CONTRIBUTION DE MME VILLALOBOS A LA CONSULTATION « CŒUR DE VILLE » 3 Mai 2019

RESUME

La parcelle déptale, de l'entrée de la Roseraie à l'entrée de la résidence du sous-préfet

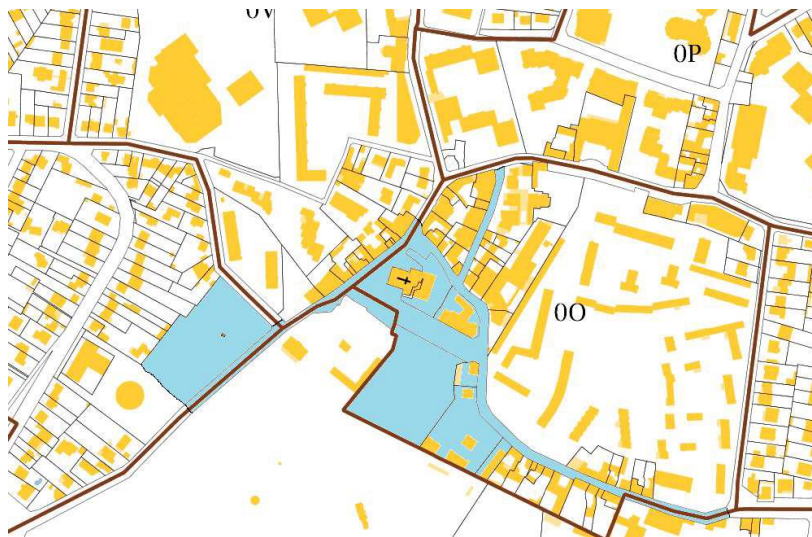
Il est d'ailleurs étrange que ni le Maire ni les porteurs du projet, (ni l'enquête publique) ne mentionnent jamais la nécessité de cession d'une parcelle départementale à la ville pour réaliser la modification de la rue Albert Watel et la réalisation de la place, alors que c'est un élément déterminant pour la faisabilité du projet.

Figure 12 : Périmètre des aménagements du cœur de ville. (source: PA, CITALLIOS et Péna)

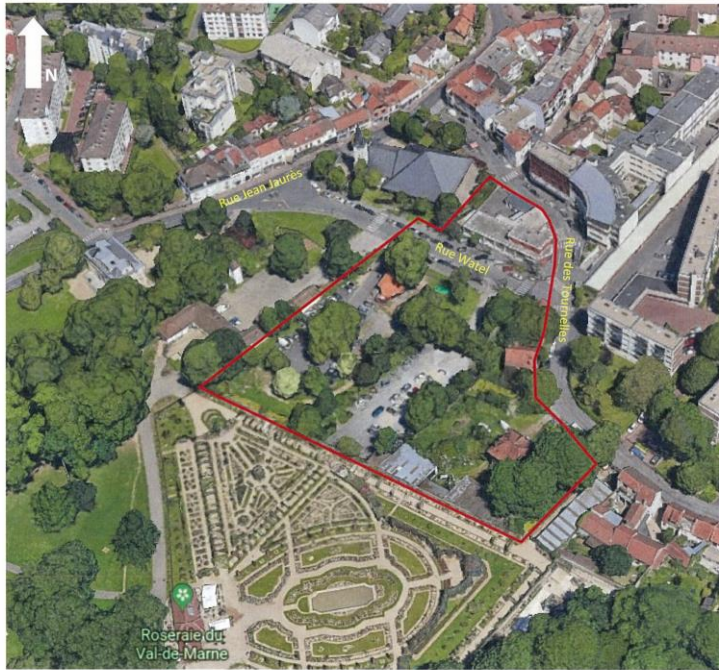
Deux exemples parmi d'autres, illustrent la répercussion de la « géométrie variable » des zones du projet.

- La lecture de l'avis de la Mrea du 8 mars 19 sur l'étude d'impact

environnementale montre qu'elle n'a pas respectée **les principes fondamentaux d'une étude d'impact puisque les demandes complémentaires de la MREA concernent l'état des lieux précis et complet et les enjeux environnementaux du territoire**. Or, la réponse du promoteur du 3 avril 19 : 4. Memoire-en-reponse confirme cette absence de prise en compte de la globalité des risques. Ainsi l'étude paysagère de [l'Addendum à l'étude d'impact environnementale SCCV EMERIGE L'HAY-LES-ROSES, Résidences de la Roseraie L'Haÿ-les-Roses](#), ne prend en compte que l'impact de l'îlot 1 sur l'écologie de la Roseraie, alors que c'est l'ensemble de l'opération qui va modifier son environnement, du fait de l'artificialisation des sols et donc imperméabilisation des sols(notamment la place minéralisée de 5000 m² de l'îlot 2 et la disparition de la bande végétalisée départementale remplacée par la nouvelle rue Albert Watel) qui va engendrer un stress hydrique à la Roseraie.
